Mission régionale d'autorité environnementale
ÎLE-DE-FRANCE

**Avis délibéré
de la Mission régionale d'autorité environnementale d'Île-de-
France sur un projet de centrale photovoltaïque situé à
Courtry et à Villeparisis (77)**

N°MRAe 2021 - 1677

Figure 2 : Localisation de la centrale (en rouge) au sein de l'ISDD (en noir) - Source : étude d'impact (p 28)

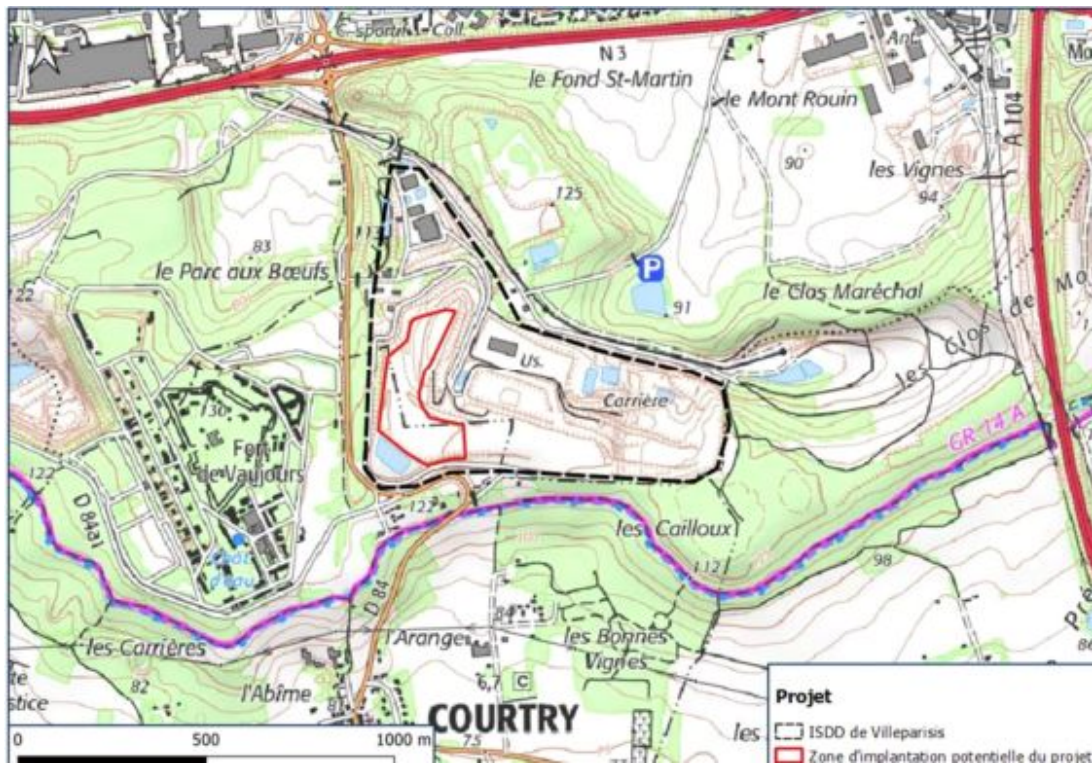
L'étude d'impact n'apporte pas d'information sur la nature de ce suivi, sur ses résultats, concernant notamment l'évolution des émissions de gaz, sur les mouvements de sol observés et sur d'éventuelles mesures correctives. Ces informations sont importantes pour apprécier les contraintes du site où doit s'implanter la centrale.

L'étude d'impact ne présente pas les autorisations qui encadrent les activités pratiquées dans le périmètre de l'ensemble du site de 43 ha, que ce soit au titre du code forestier (le site était en partie boisé avant l'ouverture de la carrière et a fait l'objet d'une autorisation de défrichement), ou du code de l'environnement, s'agissant notamment des conditions de réaménagement en fin d'exploitation et de la destination à donner aux terrains réaménagés.

La MRAE recommande de compléter l'étude d'impact soumise à l'enquête publique en présentant les différentes autorisations et prescriptions qui encadrent :

- **les activités dans le périmètre de 43 ha de l'ISDD, en particulier sur le site d'implantation de la centrale et à ses abords ;**
- **les conditions de remise en état de ce site, tant au titre du code de l'environnement que du code forestier ;**
- **la surveillance de l'ancien stockage de déchets sur lequel doit s'implanter la centrale.**

Figure 4 : Plan du projet - Source : étude d'impact (p 38)

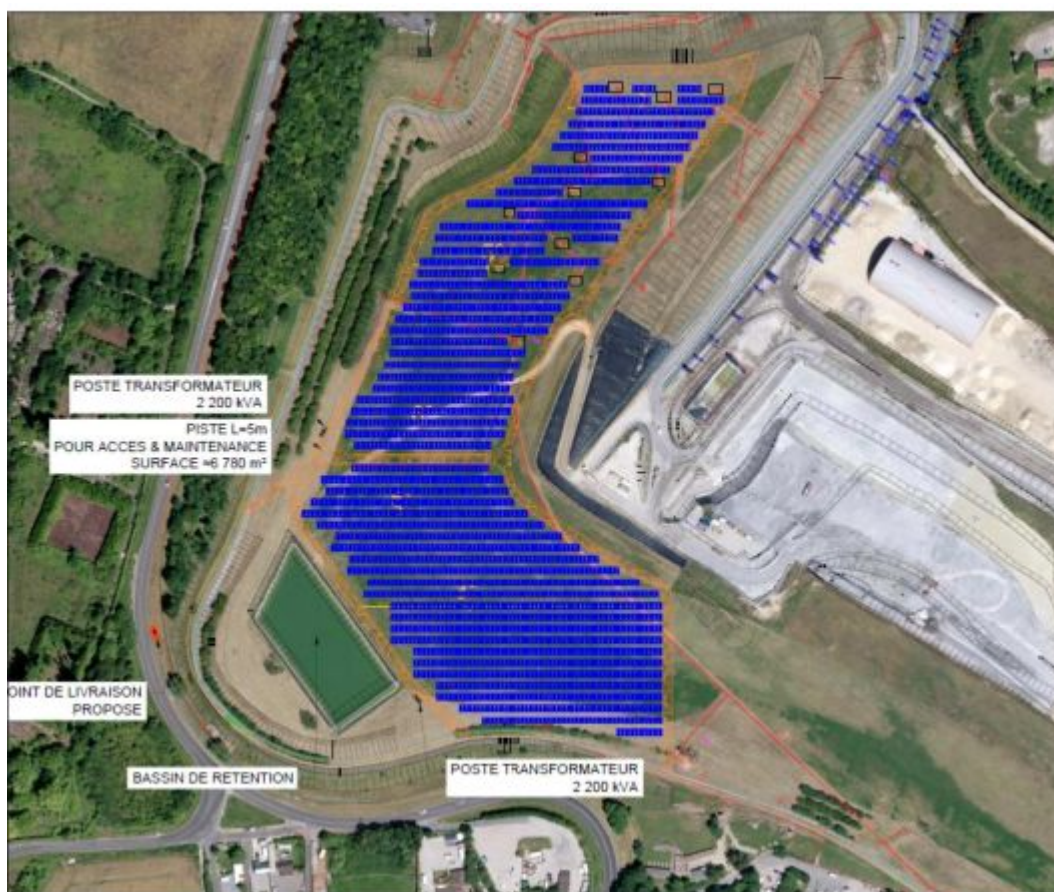
Une protection contre la foudre sera mise en œuvre. Des distances de sécurité (non précisées) seront conservées par rapport aux installations existantes de l'ancienne décharge (réseau de collecte du biogaz et des lixiviats).

Il convient pour la MRAe de préciser, d'une part la constitution de la couverture de la décharge, notamment la profondeur à laquelle se trouve le géotextile ainsi que les pentes des sols en place, et d'autre part les dispositions prises à proximité des ouvrages de capture des gaz et des lixiviats

- **préciser la constitution de la couverture de la décharge, notamment la profondeur du géotextile ainsi que les pentes des sols en place ;**
- **préciser les dispositions prises à proximité des ouvrages de capture des lixiviats ;**
- **mettre en place un suivi garantissant l'intégrité de la masse de déchets durant les travaux, puis durant l'exploitation de la centrale (tassements, ruissellements).**

Figure 10 : Relevés floristiques - Source : étude d'impact (p 98)

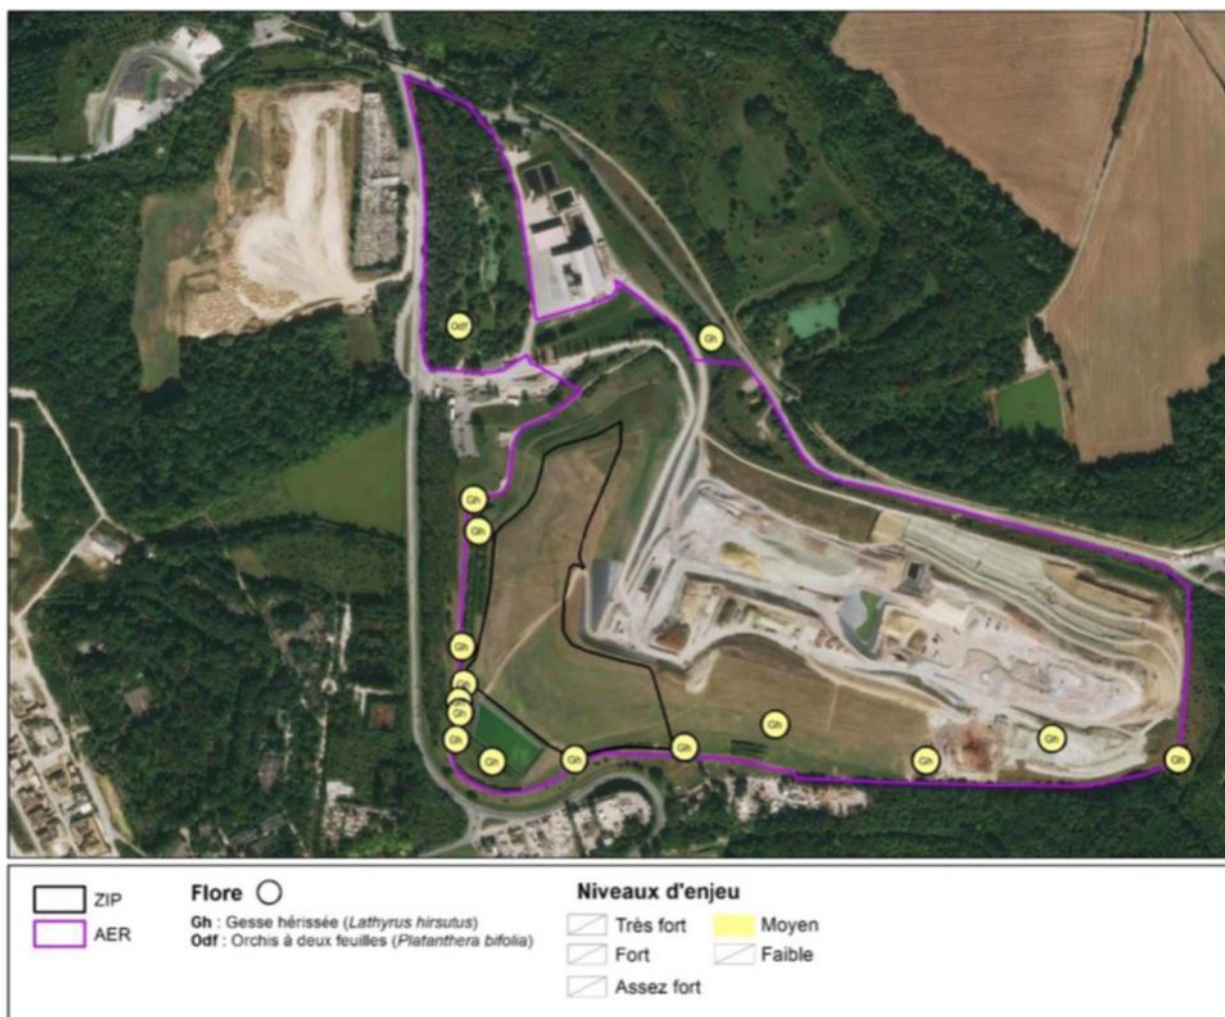
Aucune espèce végétale protégée n'a été identifiée (inventaire effectué en 2017). Plusieurs stations de Gesse hérissée (*Lathyrus hirsutus*) - espèce rudérale, mais rare en Île-de-France - ont été identifiées sur la limite ouest et sud de la future centrale et une station d'Orchis à deux feuilles (*Platanthera bifolia*) - espèce assez rare en Île-de-France et vulnérable selon la liste rouge de la flore d'Île-de-France à sa pointe sud-est. L'étude d'impact conclut à des enjeux floristiques faibles à ponctuellement moyens. (p 96). Pour la MRAe cet enjeu justifie un suivi et, le cas échéant l'adoption de mesures de gestion pour assurer le maintien de ces plantes sur le site.

La MRAe recommande un suivi dans la durée de la flore sur le site et, le cas échéant l'adoption de mesures de gestion pour assurer son maintien.
